改善箇所説明図

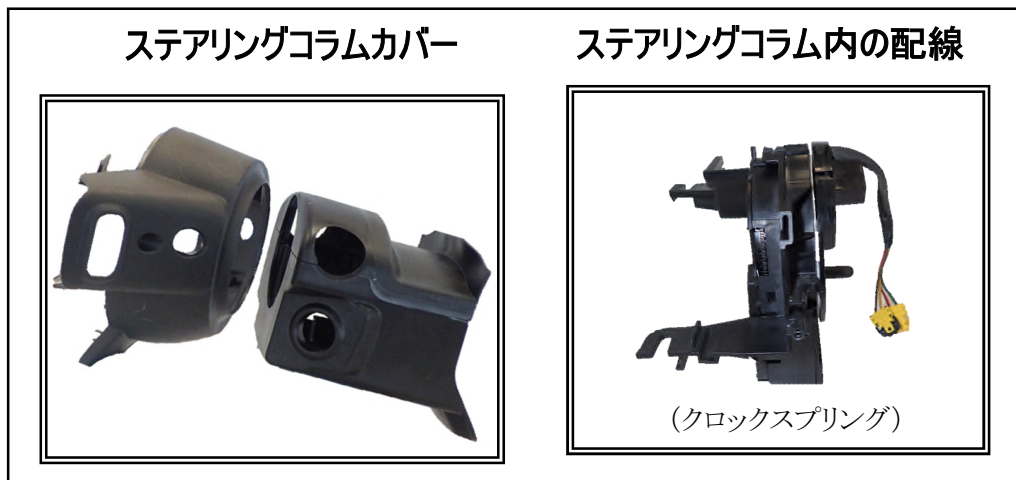
基準不適合発生箇所

電気装置において、ステアリングコラムの設計が不適切なため、砂塵等がステアリングコラム内に侵入することがある。そのため、ハンドル操作時にステアリングコラム内の配線が砂塵等と接触して断線し、エアバッグ警告灯が点灯して、最悪の場合、衝突時に運転者席側のエアバッグが展開しないおそれがある。または、警音器を操作しても警音器が作動しないおそれがある。

改善の内容

全車両、ステアリングコラムカバー等の関連部品を対策品に交換する。

: 交換部品を示す
